Tilsynsrapport til offentliggørelse

Tilsynsrapport

Virksomhedens navn	Miljøanlæg Trynbakke
Virksomhedens adresse	Trynbakkevej 5, 9881 Bindslev
CVR nummer	23264757
Virksomhedstype	5.4 Deponeringsanlæg >10 t/dag eller kap. >25.000 t
Tidspunkt for tilsynet	20. maj 2021
Baggrunden for tilsynet	Basistilsyn
Varsling af tilsynet	Varslet ved mail af 23. april 2021
Deltagere fra virksomheden	Thomas Thomsen og Kalle Jørgensen
Øvrige deltagere	Ingen
Tilsynet udført af	Inge Lise Therkildsen og Monica Klitgaard Hansen
Tilsynet omfattede	Tilsyn med anlægget og gennemgang af vilkår i gældende miljøgodkendelser.
Materiale udleveret	Der blev ikke udleveret materiale ved tilsynet.

Billede 7. Udledning af dræn- og overfladevand til Tryn Å. Lidt skumdannelse ved udløbet. Åen er tydeligt rødfarvet af okker.

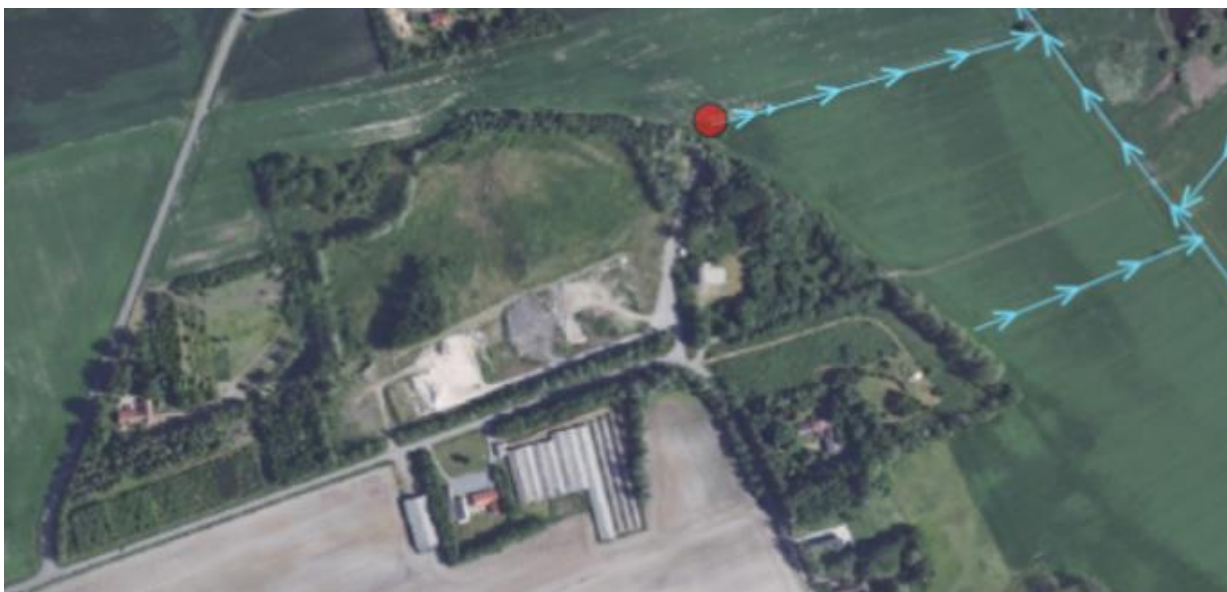
Der blev ført tilsyn med udledning af dræn- og overfladevand til grøft med afledning til Tryn Å (PS4 jf. årsrapporten). Der kunne ved tilsynet konstateres lidt skumdannelse lige ved udløbet, men ingen sand-/slamaflejringer eller oliefilm. Grøften er tydeligt rødfarvet af okker.
